**VARSEL OM OPPSTART AV PLANARBEID FOR DELER AV GNR/BNR 129/4 M/FL., NAPPEVIKA SMÅBÅTANLEGG, LINDÅS KOMMUNE.**

### Uttale - Lindås - gnr. 129 bnr. 4 mfl. - Nappevika - Småbåtanlegg - Oppstartmelding - Detaljregulering

**Uttale til varsel om oppstart av planarbeid for deler av Gnr. 129 bnr 4 mfl. -  
Nappevika småbåtanlegg - Lindås kommune - Hordaland fylke**

Vedlegg: Varselkart

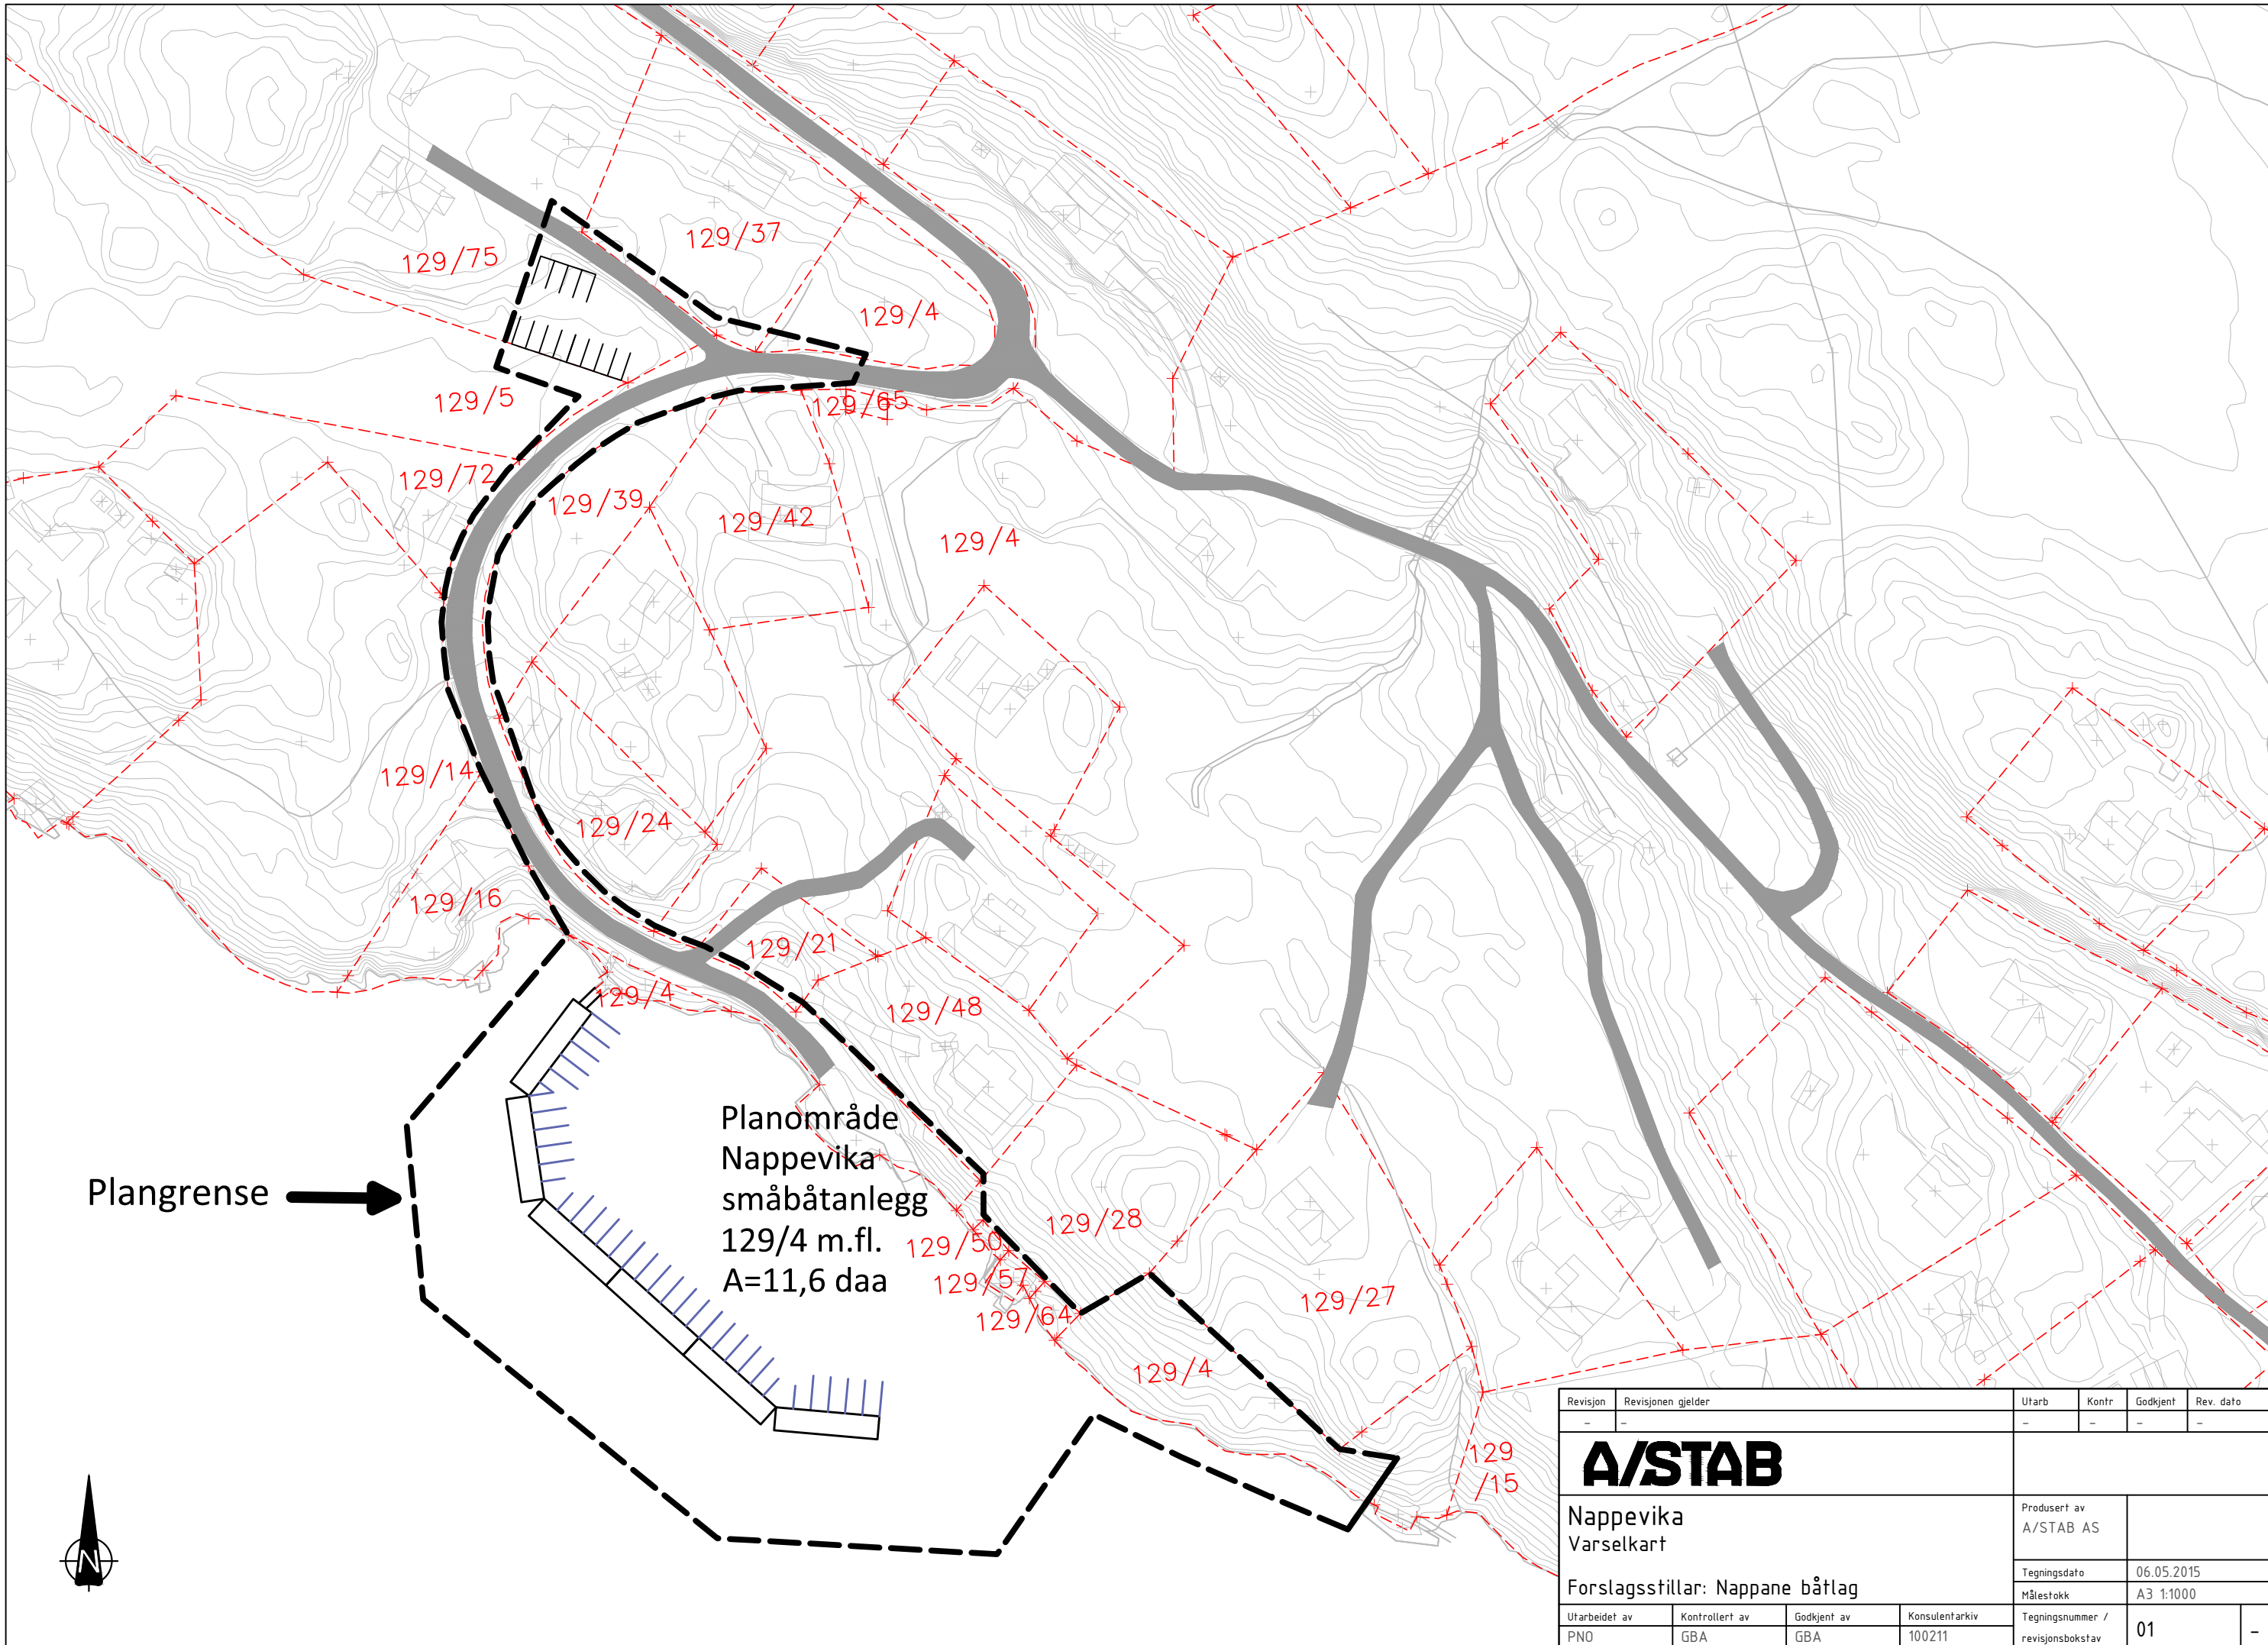
Føremålet med reguleringsplanen er å legge til rette for eit småbåtanlegg i Nappevika. I planområdet er det allereie ei kai og eit naust, og det ligg fleire hytter rett utanfor. Planområdet er 11,81 daa og omfattar eigedom gnr. 129, bnr. 4, mfl. I arealdelen av kommuneplanen er området sett av til bruk og vern av sjø og vassdrag med tilhøyrande strandsoner, fritidsbustader og LNF-område. Føresegn 6.2 i kommuneplanen omhandlar arealføremålet *bruk og vern av sjø og vassdrag, med tilhøyrande strandsoner*, og der står det mellom anna at *[t]iltak eller inngrep som er i konflikt med natur, friluftsliv, ferdsel eller fiske er ikkje tillate, under dette flytebrygger og kaianlegg*. Forslag til ny reguleringsplan er dermed i strid med overordna plan.

Fylkesmannen er kritisk til meir utbygging i strandsona i eit område med så sterke friluft- og landskapsinteresser.

Planområdet er på ca. 11,81 daa og er avgrensa på tilsendt kartutsnitt. Planområdet har tilkomst via kommunal veg til Nappen fram til kryss med fylkesveg 404 på Øvre Myksvoll.

Vi viser til at Radsundet er registrert som biled. Et eventuelt småbåtanlegg må derfor dimensjoneres slik at det kan tåle påregnelig bølgeslag fra skipstrafikken. Vi gjør også oppmerksom på at en ved etablering av småbåtanlegg så tett opp mot en biled ikke kan forvente å få innført fartsreduksjoner i farvannet.

Det er viktig at det ikke settes av større arealer i sjø enn det som er strengt nødvendig, samt at det ikke planlegges tiltak som kan hindre ferdselen.

**Vi ser at det er planer om båthavn på Nappane, rett utfor vår eiendom.  
Vi har båtfestet 10 meter fra vår grense, som vi også har på vårt skjøtet.  
Som vi kan se, så kommer kaianlegget til å komme over vårt båtfeste.  
Storaker bruker også det samme båtfestet som oss.  
Slik vi ser det, så blir det en stor forringelse av vår eiendom.**
